Beschikking van Gedeputeerde Staten van Noord-Brabant

om de op 3 oktober 2008 aan FUJIFILM Manufacturing Europe BV aan de Oudenstaart 1 te Tilburg verleende Wm-vergunning voor een inrichting bestemd tot het aanbrengen van een coating of emulsielagen op dragermateriaal, waaronder de productie van lichtgevoelige producten, de productie van fotopapier en de productie van pre-sensitized platen, te wijzigen.

Vergunning ingevolge de Wet milieubeheer.

1 Ambtshalve wijziging vergunning wet milieubeheer

Bijlage 3: Geluidscontour

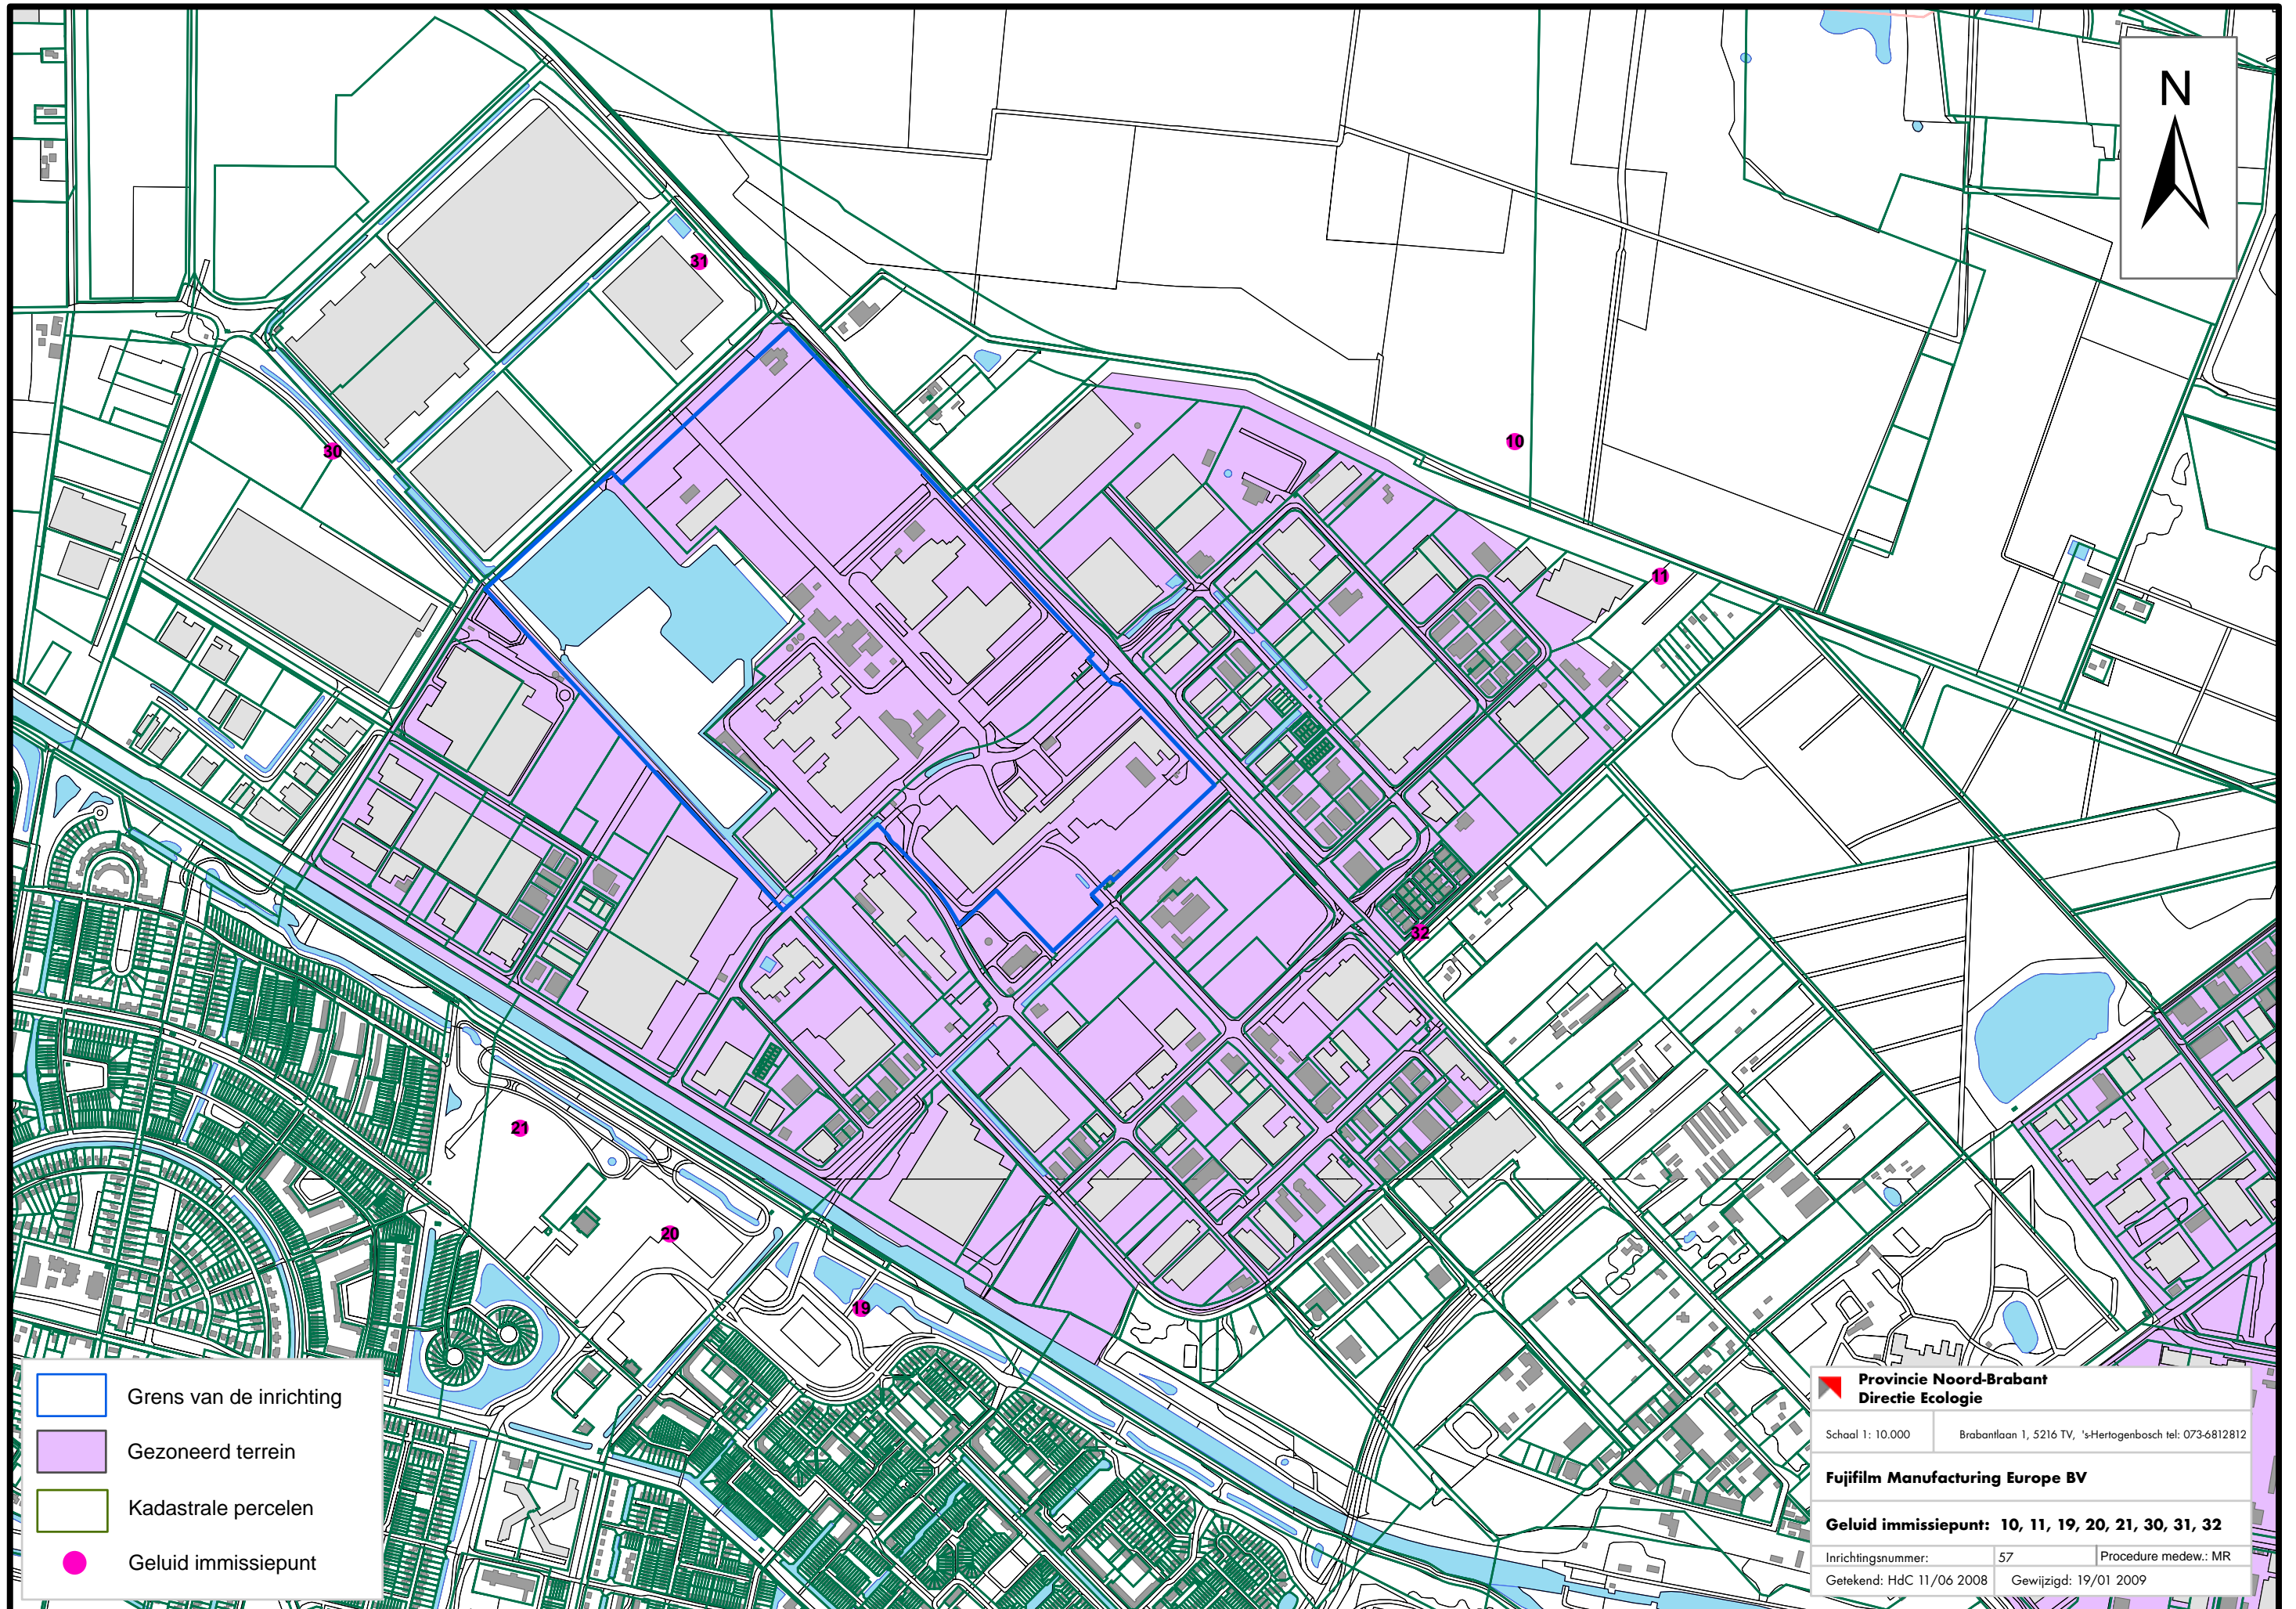
Bij een controle van het zonebewakingsmodel is gebleken dat niet de juiste waarden voor de verschillende zonepunten zijn opgenomen in de beschikking. Met deze correctie nemen wij de waarden over zoals deze zijn aangevraagd, zie akoestisch rapport van 27 mei 2008 uit de aanvraag, en ook als zodanig zijn beoordeeld naar vergunbaarheid en inpasbaarheid in het geluidszonemodel. Deze waarden zijn in de beschikking van de revisievergunning als vergunbaar en inpasbaar beschouwd.

Op verzoek van gemeente Tilburg, die het geluidszonemodel beheert, worden een viertal extra zonebewakingspunten in deze beschikking opgenomen.

Hiertoe wordt voorschrift 6.1.2 en bijlage 2 (Geluidscontour) uit de beschikking van de revisievergunning vervangen door het bijgevoegde voorschrift en bijlage uit deze beschikking.

Bij nadere bestudering is zowel in de ontwerp als in de definitieve vergunning een fout opgetreden in het weergeven van de inrichtingsgrens (zie bijlage 2 en 3 van de vigerende vergunning). Een perceel werd tot de inrichting van FUJI gerekend, hetgeen niet het geval was.

Ter vervanging van de bestaande bijlage 2 en 3 zijn aan deze beschikking twee nieuwe bijlagen gemaakt, waarin de inrichtingsgrens juist is opgenomen.

- 6.1.2 Het langtijdgemiddelde beoordelingsniveau $L_{A,T}$ veroorzaakt door de in de inrichting aanwezige toestellen en installaties, door de in de inrichting verrichte werkzaamheden of activiteiten, alsmede door het transportverkeer binnen de grenzen van de inrichting, mag op de onderstaande beoordelingspunten niet meer bedragen dan:

Beoordelingspunt	Beoord. hoogte (m)	Dag 7-19	Avond 19-23	Nacht 23-7
10	zonepunt 10	5.0	35	35	34
11	zonepunt 11	5.0	31	30	30
19	zonepunt 19	5.0	37	35	35
20	zonepunt 20	5.0	37	35	35
21	zonegrens zuid	5.0	38	36	35
30	vergunningpunt noordwest	5.0	36	35	34
31	vergunningpunt noord	5.0	38	38	38
32	vergunningpunt oost	5.0	37	36	36

De ligging van de beoordelingspunten is aangegeven in bijlage 3.
